# 女川原子力発電所1号発電用原子炉

## 廃止措置計画変更認可申請書の概要について

令和2年10月  
東北電力株式会社

## 2. 廃止措置計画変更認可申請書について

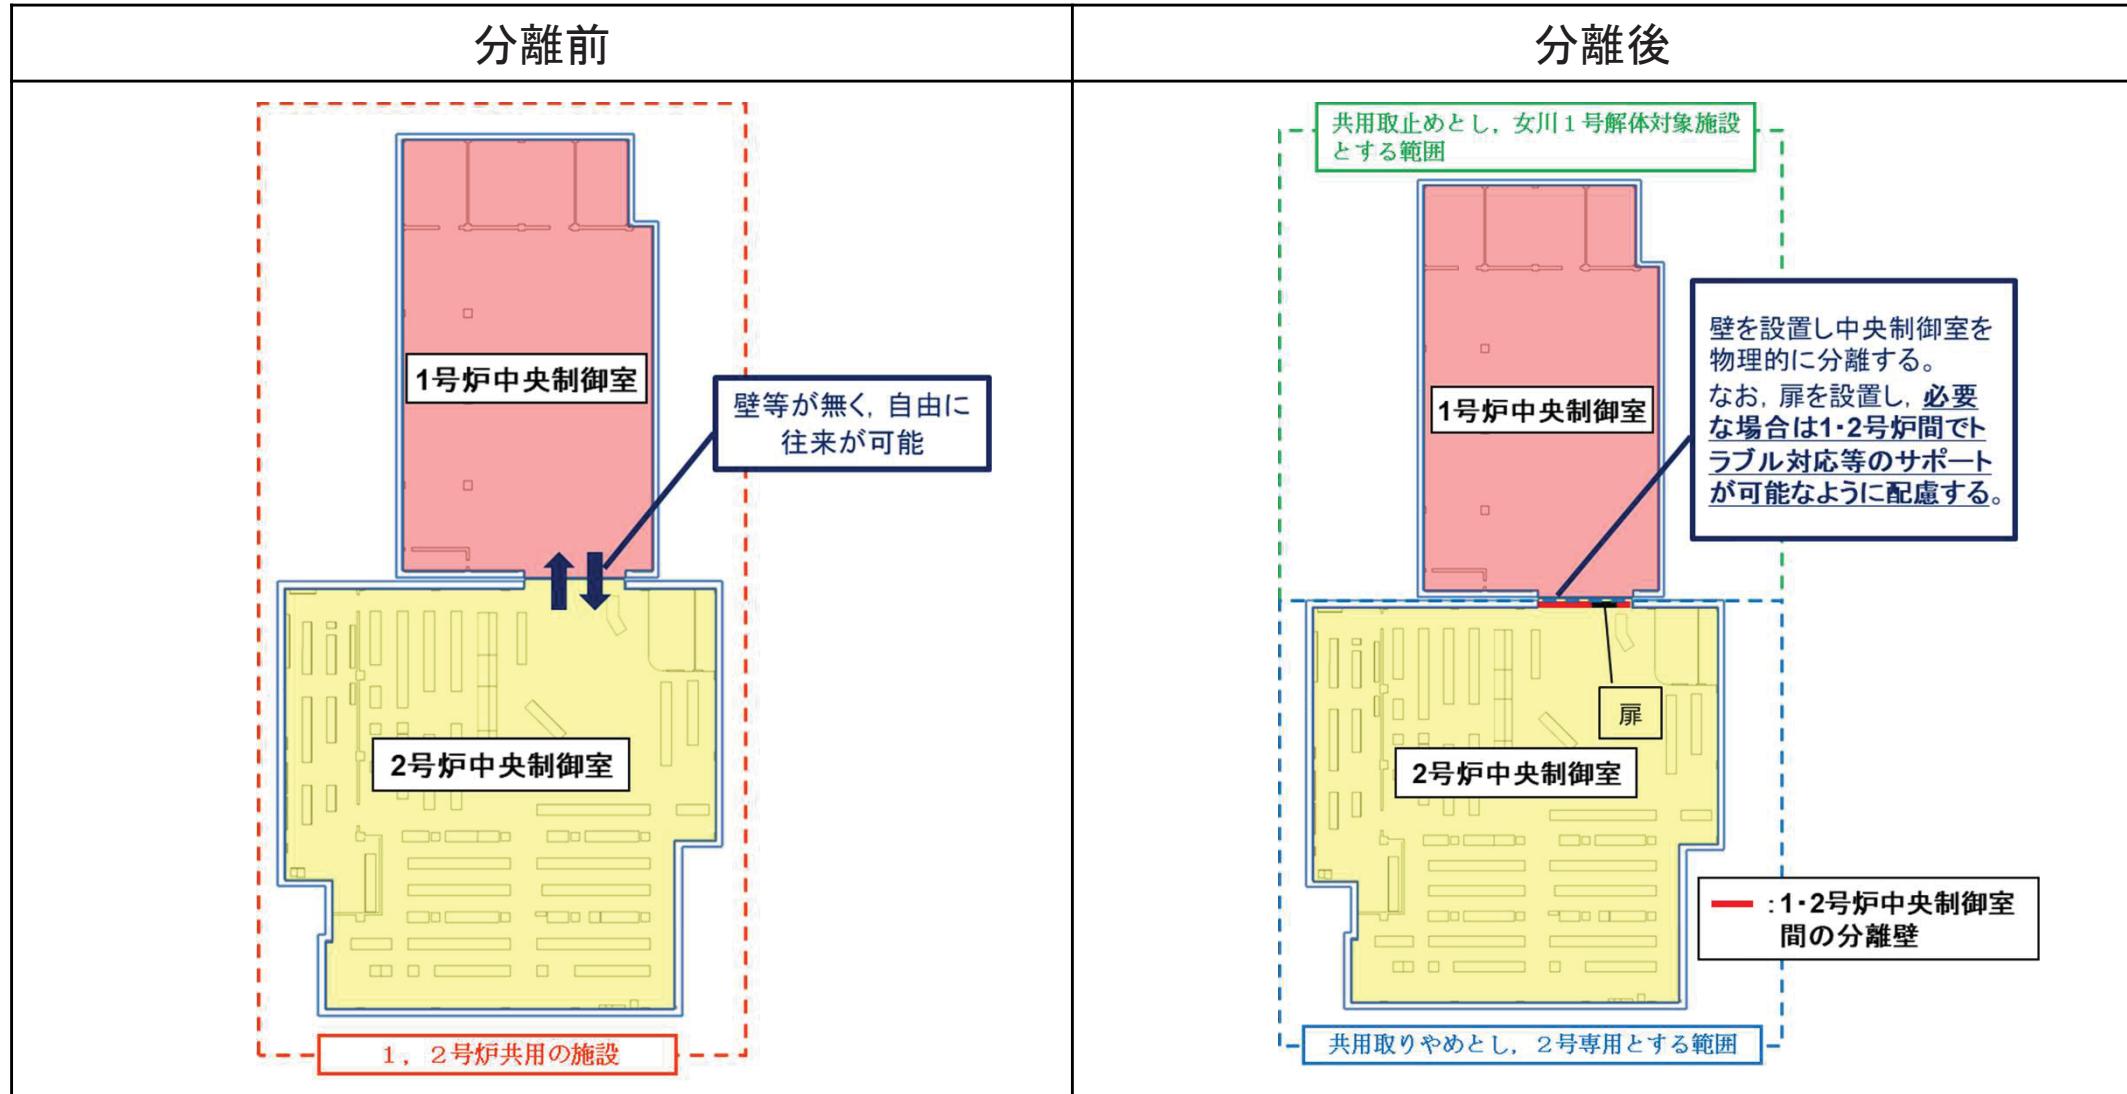
- 廃止措置対象施設である「中央制御室」と「サプレッション・プール水貯蔵系」は、女川2号炉の設置変更許可により、2号炉との共用を取り止めている。
- 廃止措置対象施設(本文四 第4-2表)に共用取り止めを反映、解体対象施設(本文五 第5-1表)に追加するとともに、適用時期が2号炉の使用前確認後である旨を明記した。(以下、本文四 第4-2表の例)

本文五 第5-1表も同様。

変更前			変更後		
第4-2表 廃止措置対象施設（一部抜粋）			第4-2表 廃止措置対象施設（一部抜粋）		
施設区分	設備等の区分	設備（建家）名称	施設区分	設備等の区分	設備（建家）名称
計測制御系統 施設	その他の主要な事項	制御棒価値ミニマイザ	計測制御系統 施設	その他の主要な事項	制御棒価値ミニマイザ
		再循環流量制御系			再循環流量制御系
		圧力制御装置			圧力制御装置
		中央制御室※2			中央制御室※3
(中略)			(中略)		
その他原子炉 の附属施設	その他の主要な事項	グランド蒸気発生器	その他原子炉 の附属施設	その他の主要な事項	グランド蒸気発生器
		サプレッション・プール水貯蔵系※2			サプレッション・プール水貯蔵系※3

※1：当該施設のうち、一部が2号又は3号炉との共用施設  
 ※2：当該施設のうち、全てが2号又は3号炉との共用施設  
 ※3：設置変更許可（令和2年2月26日付け、原規規発第2002261号）により  
 2号炉と分離し共用取り止め、当該分離に係る原子炉等規制法 第43条  
 の3の11第3項に基づく2号炉の使用前確認後より適用

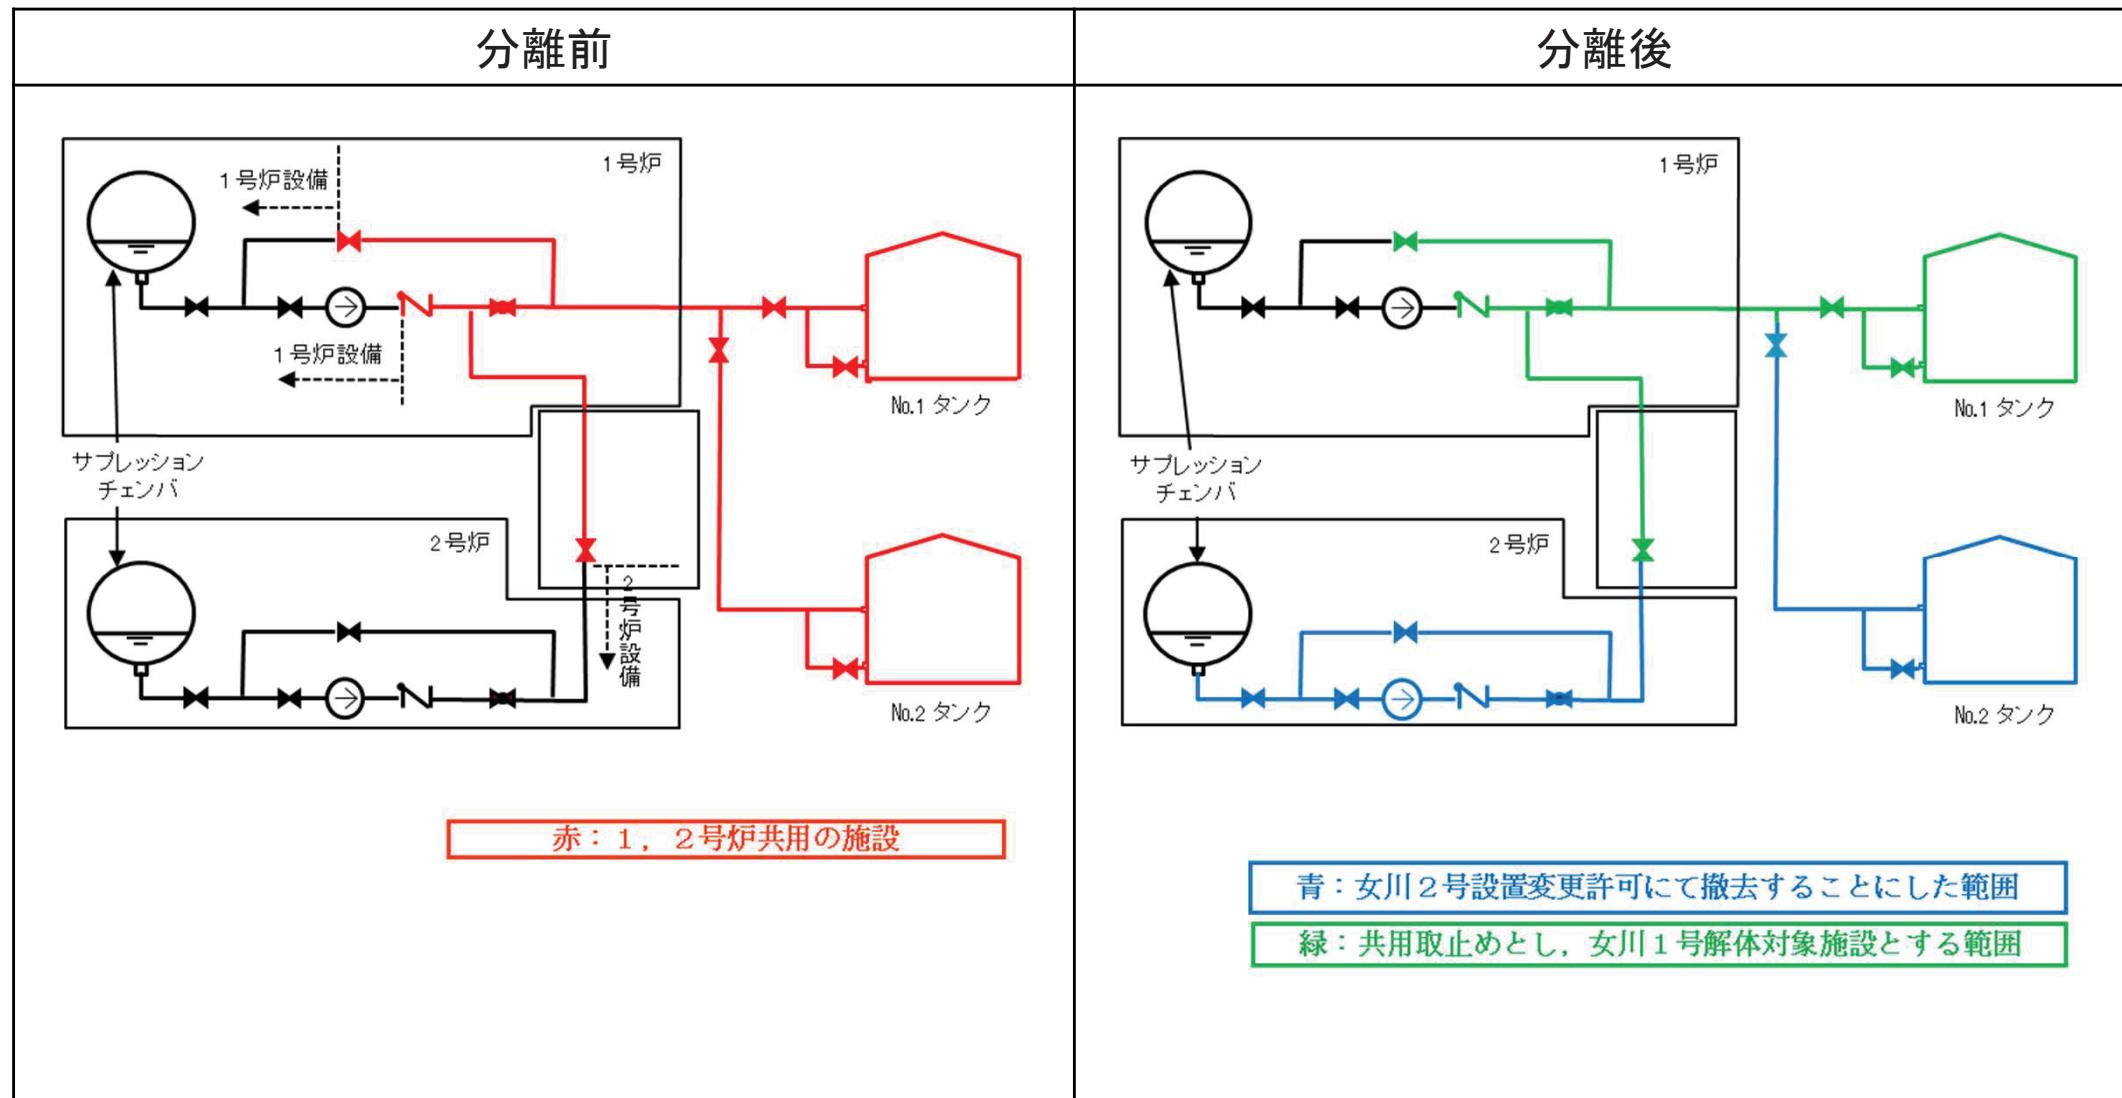
- 「中央制御室」の共用取り止め、1号炉設備と2号炉設備とに分離するイメージ図は、以下に示すとおり。

- 「サプレッション・プール水貯蔵系」の共用取り止め、1号炉設備と2号炉設備とに分離するイメージ図は、以下に示すとおり。

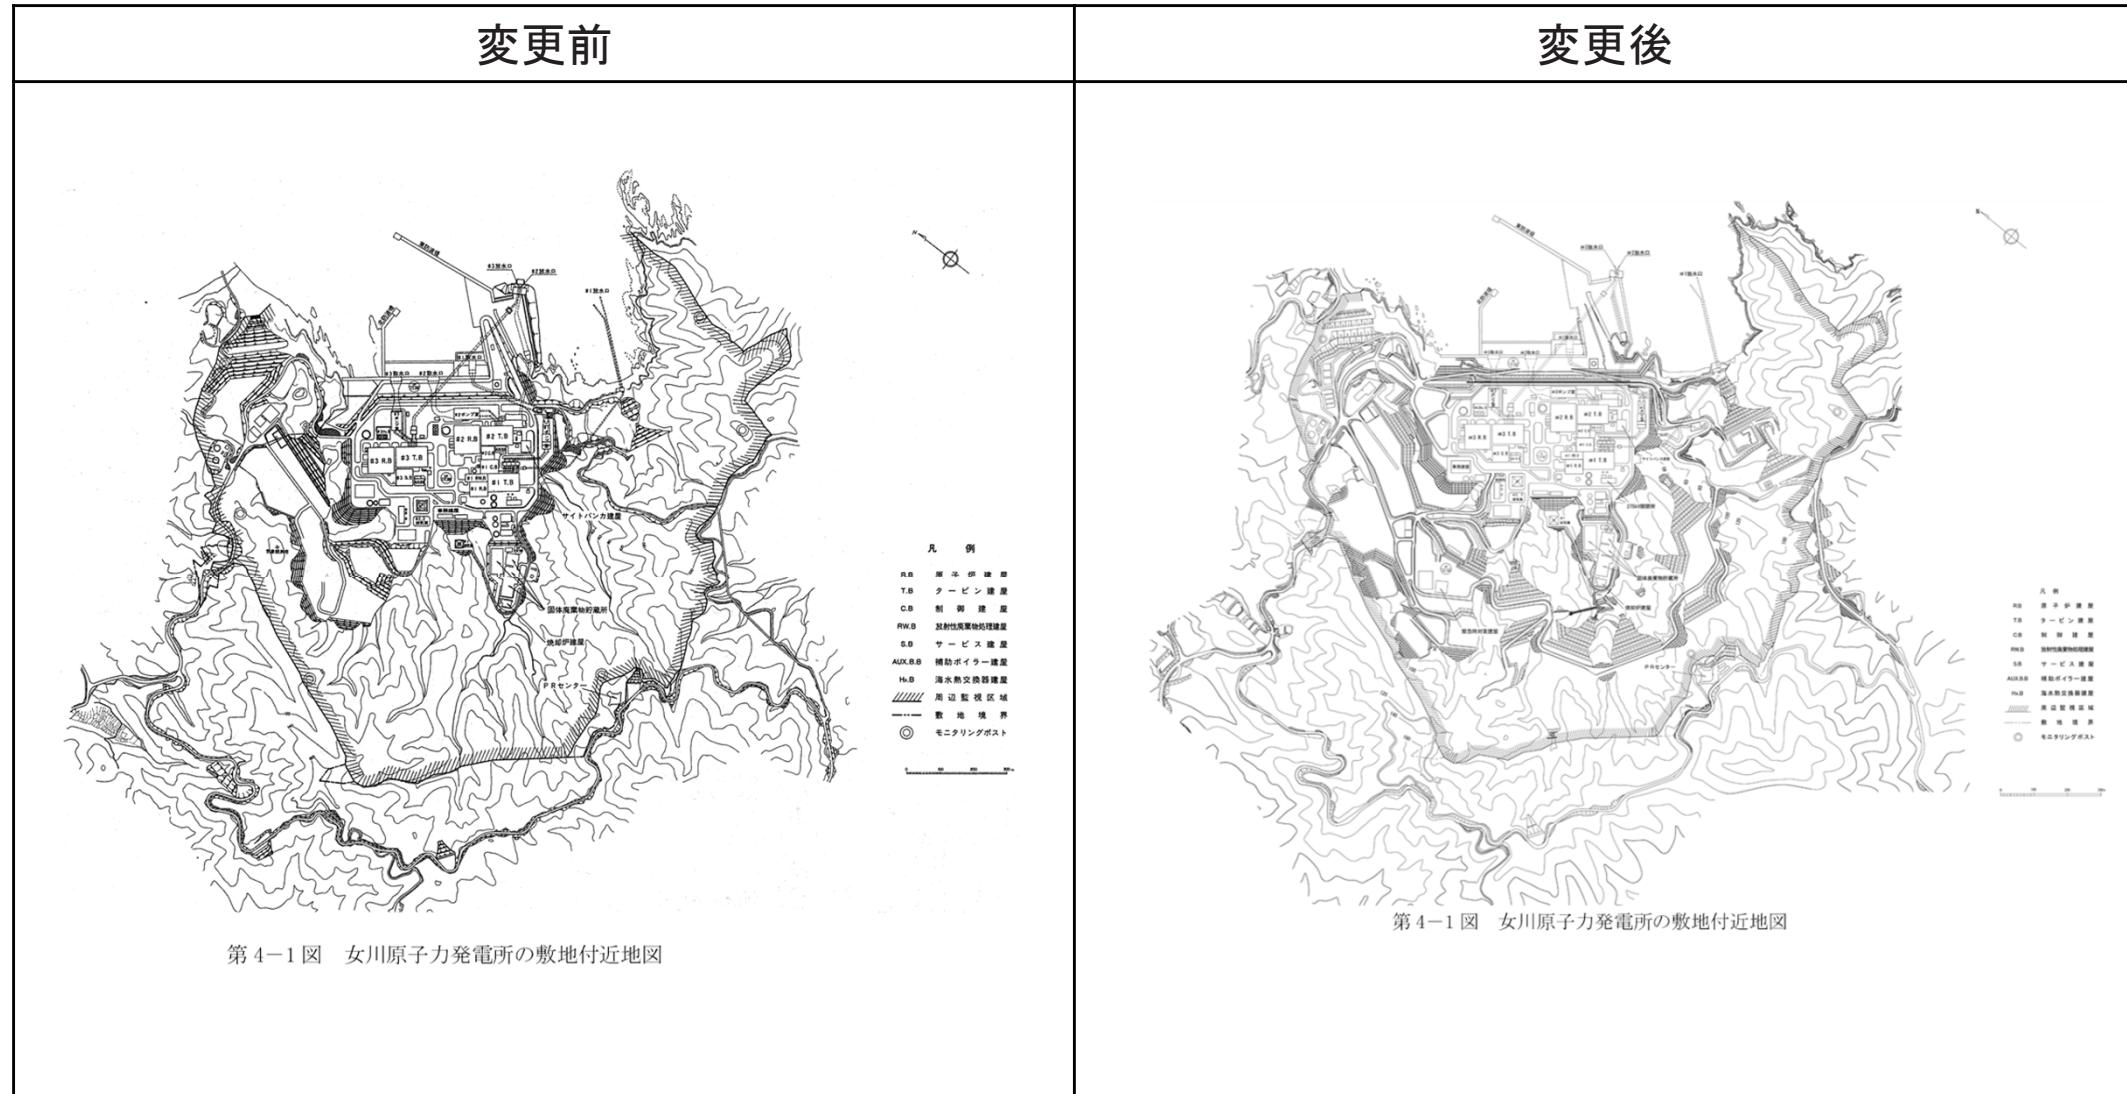
- 廃止措置計画に使用している敷地図面について、最新の図面を反映。(以下、本文四 第4-1図の例)  
本文四 第4-2図、本文五 第5-1図、添付書類二 第2. 1-1図、添付書類六 追補 図2※も同様。  
※周辺公衆の放射線被ばくへの影響評価地点及び評価結果については変更なし。
